# Tuleje bieżne cylindrów OM 457 Euro 4

## Modyfikacja gniazda tulei i uszczelnienia

Pojazd	Silnik	Nr KS
Mercedes-Benz Euro 4; rok produkcji 1998 →	OM 457.948/950-954/957/959/961/964-969/973/974/976/977/980/981	89 867 110

Rys. 1

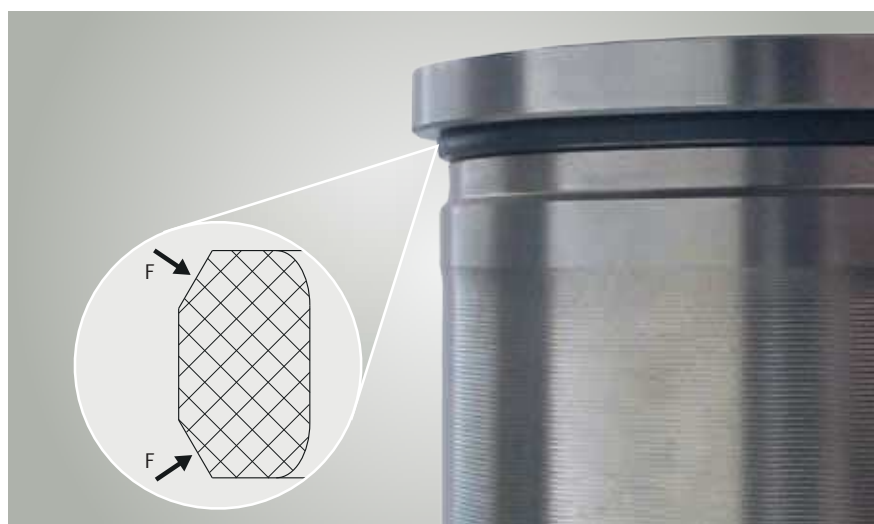
Nowy wariant tulei bieżnej cylindra posiada pod gniazdem kołnierza tulei dodatkowy rowek pod pierścień uszczelniający (Rys. 1).

Należy uwzględnić pozycję montażową  pierścienia uszczelniającego. Obie fazki pierścienia uszczelniającego (F) muszą być skierowane do zewnątrz.

Nowy wariant tulei bieżnej cylindra wymaga wyokrąglonej fazki na średnicy wewnętrznej gniazda tulei (Rys. 2). Przed montażem należy sprawdzić, czy blok silnika posiada wyokrągloną fazkę. Jeżeli blok silnika nie posiada wyokrąglonej fazki (A), należy wyokrąglić istniejącą fazkę (B).
